Ķekavas novada pašvaldības iepirkumu komisija atklāta konkursa "Būvdarbu veikšana jaunas pirmsskolas izglītības iestādei Titurgā, Baložu pilsētā, Ķekavas novadā", identifikācijas Nr. ĶNP 2024/76, ietvaros ir saņēmusi ieinteresētā piegādātāja jautājumus un sniedz uz tiem atbildes

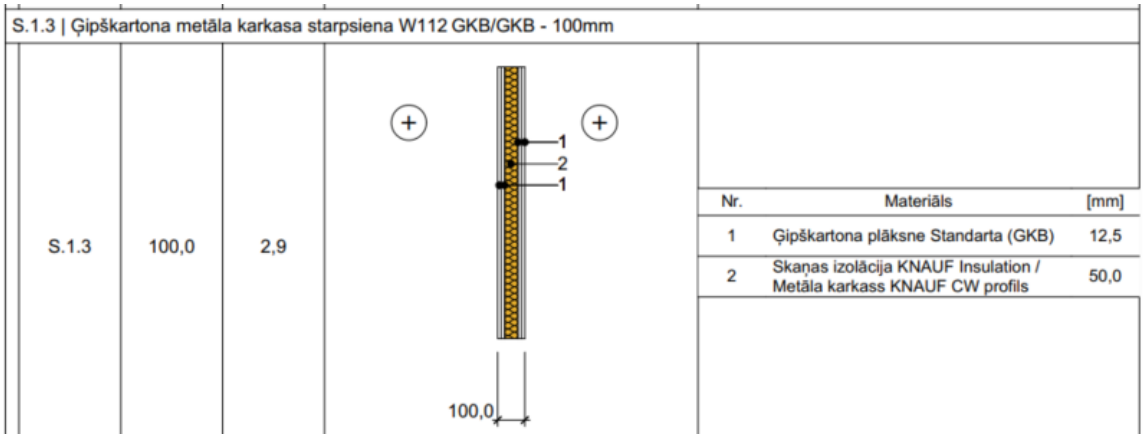
| 6. | Lokālajā tāmē 1.3 “Sienas” sienas tips S 1.3 norādīts,ka karkas jāapšuj ar ģipškartonu divās kārtās. | 101 | | Karkasu apšūšana ar ģipškartonu (2kārtas). Ģipškartona plātne GKF Knauf vai ekvivalents ; Knauf skrūves TN 25, TN 35 mm gara vai ekvivalents. Šuvju | m2 | 5,80 | Lūdzam ņemt vērā rasējumā AR-6.6 norādīto. Precizēta lokālā tāme Nr. 1.3. |

| | | | aizpildījums un aplīmēšana ar armējošu sietu | | |

Savukārt Projekta lapā AR 6.6 norādīts, ka jāapšuj četrās kārtās, un nevis ar ģipškartonu GKF, bet gan ar GKB.

Lūdzam precizēt informāciju.
